Mission régionale d'autorité environnementale
BOURGOGNE - FRANCHE - COMTÉ

**Avis de la Mission Régionale d'Autorité environnementale
de Bourgogne-Franche-Comté
sur le projet d'ombrières agrivoltaïques
au lieu-dit « A la Marque Guyot »
sur la commune d'Etrabonne (25)**

N° BFC-2025-003401/A P

Figure 3: Localisation des habitats présents sur la Zip (source : partie 3 du Volet naturel)

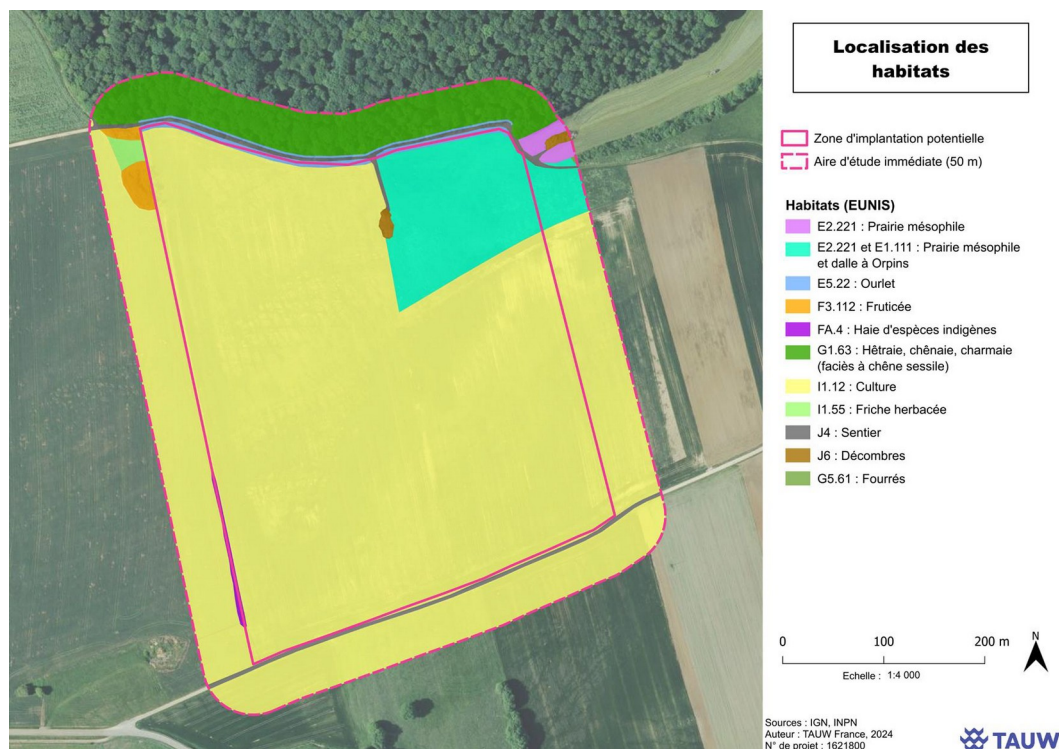
L'enjeu concernant les habitats naturels est jugé par l'étude globalement négligeable à faible, notamment la prairie mésophile considérée comme en état de conservation dégradé. La MRAe rappelle

qu'il convient d'étudier les incidences environnementales d'un projet sur les habitats quel que soit leur état initial. Seul l'enjeu lié à la Hêtraie-chênaie-charmaie est jugé modéré.

L'implantation finale du projet évite en partie des milieux naturels identifiés comme présentant un intérêt écologique, notamment les habitats de prairie et la lisière boisée (MR1 : limitation de l'implantation sur la prairie mésophile et MR2 : recule de l'implantation des modules de 27 m par rapport à la lisière)¹⁶. Il s'agit de mesures de réduction et non de mesures d'évitement au titre de la séquence « Éviter, Réduire, Compenser » (ERC) car, si l'installation des panneaux, des pistes et de la zone témoin n'est pas prévue dans ces secteurs, la clôture s'implantera sur la prairie mésophile et en bordure immédiate du boisement. La clôture s'implante également au niveau de l'ourlet et de la fruticée, pour lesquels aucune mesure n'est présentée.

Les impacts résiduels du projet sont jugés très faibles¹⁷. Toutefois, le dossier ne justifie pas le maintien de la clôture en périphérie de la prairie mésophile et en lisière de boisement, malgré l'absence de panneaux dans ces zones.

La MRAe recommande de renforcer les mesures ERC (« éviter, réduire, compenser ») notamment les mesures d'évitement, absente de la démarche présentée dans le dossier, afin d'atteindre un niveau d'incidence du projet non significatif sur les habitats présents.

Figure 4: Projet et zone humide identifiée (source : étude d'impact, partie 8)

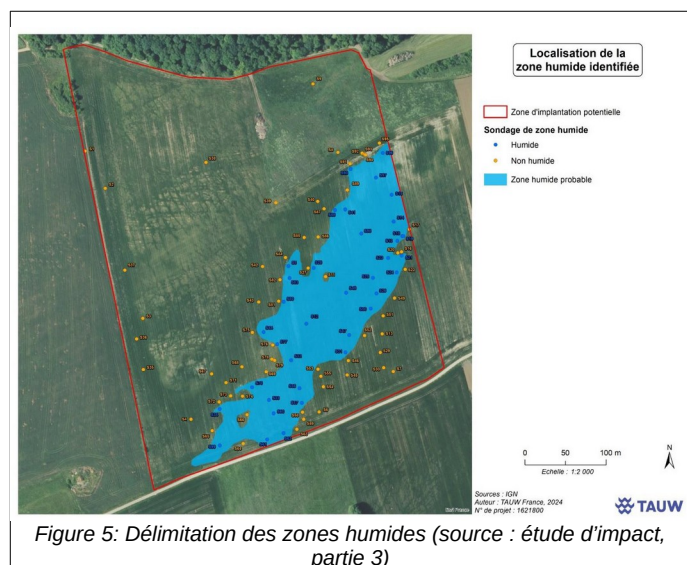
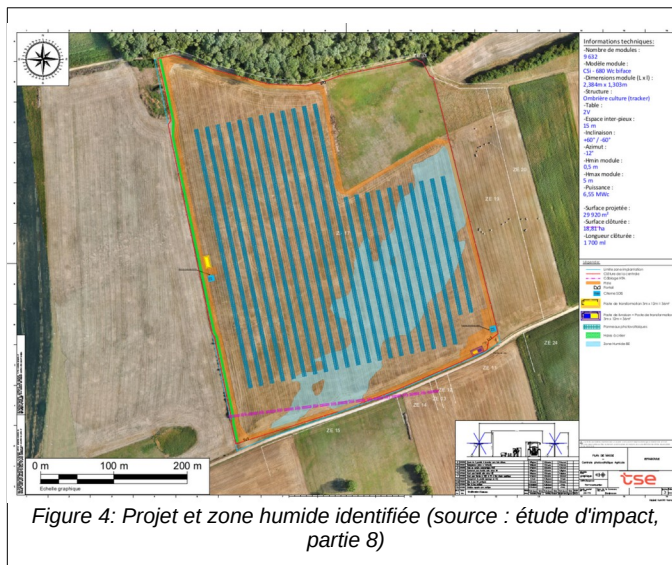
Selon l'étude d'impact, le projet entraînera une imperméabilisation de 750 m² de la zone humide (soit seulement 2,25 % de sa superficie), correspondant à l'implantation des pistes. La mise en place de 307 pieux battus en zone humide (d'une profondeur d'ancrage de 2 m), représentant une surface de 0,92 m², n'est pas prise en compte dans le calcul des surfaces impactées. Les tranchées nécessaires au raccordement électrique n'auront, selon l'étude, aucun impact sur la zone humide. Toutefois, ces tranchées ne sont pas localisées sur la Zip et leur emprise au sein de la zone humide n'est pas précisée dans le dossier.

Les impacts bruts et résiduels sur la zone humide sont jugés très faibles, l'étude justifiant cette conclusion par le choix d'ancrage par pieux battus, et par le fait que l'implantation de la base vie, des citernes et des locaux techniques est prévue en dehors de la zone humide. Aucune autre mesure d'évitement ou de réduction n'est présentée dans le dossier. Aucune mesure de compensation n'est par ailleurs prévue, le dossier indiquant que le projet n'est pas soumis à procédure « Loi sur l'eau » en application des articles L.214-1 et suivants du Code de l'environnement²⁰. Cependant, la surface d'imperméabilisation de la zone humide, évaluée à moins de 0,1 ha, serait à reconsidérer compte-tenu des surfaces potentiellement impactées qui n'ont pas été prises en compte dans ce calcul.

Pour rappel, toute zone humide remplit une fonction de puits de carbone permettant de capter les émissions de gaz à effet de serre, sans oublier ses fonctions au regard de la biodiversité, de la régénération des sols et de l'infiltration des eaux pluviales vers les nappes d'eau souterraine. De ce fait, l'étude de la zone humide présentée dans le dossier apparaît insuffisamment étayée.

- de réévaluer l'impact du projet dans toutes ses composantes sur la zone humide et ses zones d'alimentation et de prévoir les mesures ERC en conséquences.
- de dimensionner et de localiser sur un plan l'espace de stockage, la base de vie, l'aire de retournement et les tranchées de raccordement, d'évaluer les impacts de ces installations et de définir des mesures d'évitement et de réduction en conséquence ;
- d'étudier l'impact des panneaux solaires sur le ruissellement des eaux pluviales ;

Figure 7: Localisation des enjeux avifaunistiques (source : étude d'impact, partie 6)

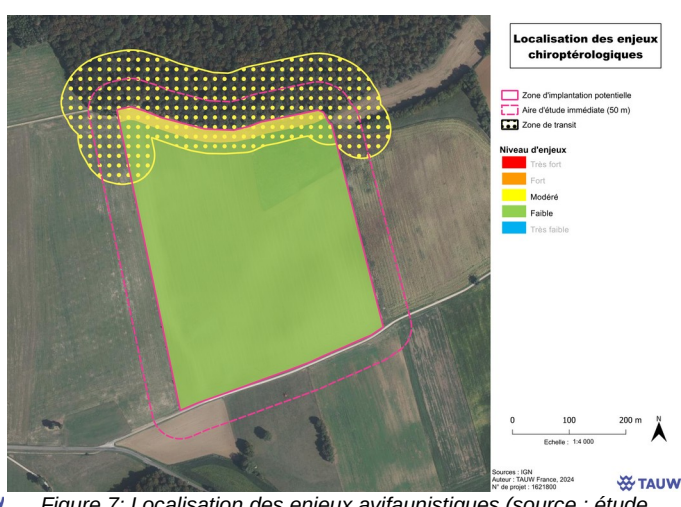
En termes de fonctionnalités, l'ensemble de la Zip représente un enjeu modéré pour les espèces nicheuses, les cultures étant notamment considérées comme habitat de reproduction de l'Alouette des champs (espèce quasi menacée sur LRN) et de l'Alouette lulu (quasi menacée sur LRR), ainsi qu'un habitat d'alimentation pour les espèces granivores. Des rapaces tels que le Milan royal, le Milan noir et le Busard Saint-Martin ont également été observés en chasse au-dessus et à proximité de l'AEI. Pour les chiroptères, l'enjeu lié à la zone de culture est jugé faible. Toutefois, des espèces à enjeu modéré telles que la Noctule commune ont été contactées en milieu ouvert, le Murin de Berchtein ayant même été contacté uniquement dans la monoculture.

Après application des mesures, les impacts résiduels du projet, présentés de façon succincte en partie 11 de l'étude écologique, sont considérés comme « *très faibles sur l'ensemble de la parcelle [...] et ne sont donc pas significatifs* ». Cette affirmation interroge car les impacts du projet sur les espèces semblent globalement sous-estimés. La conclusion de l'étude d'impact reste à expliciter et à étayer par le pétitionnaire, une étude

La MRAe recommande de requalifier les différents niveaux d'impacts en conséquence et de proposer des mesures ERC permettant réellement d'atteindre des impacts résiduels non significatifs pour les espèces présentes en étudiant :

- les possibilités de nidification de certaines espèces d'oiseaux au sein de la centrale ;
- les risques de destruction d'espèces (notamment protégées), de collision et de brûlures²⁹ ;
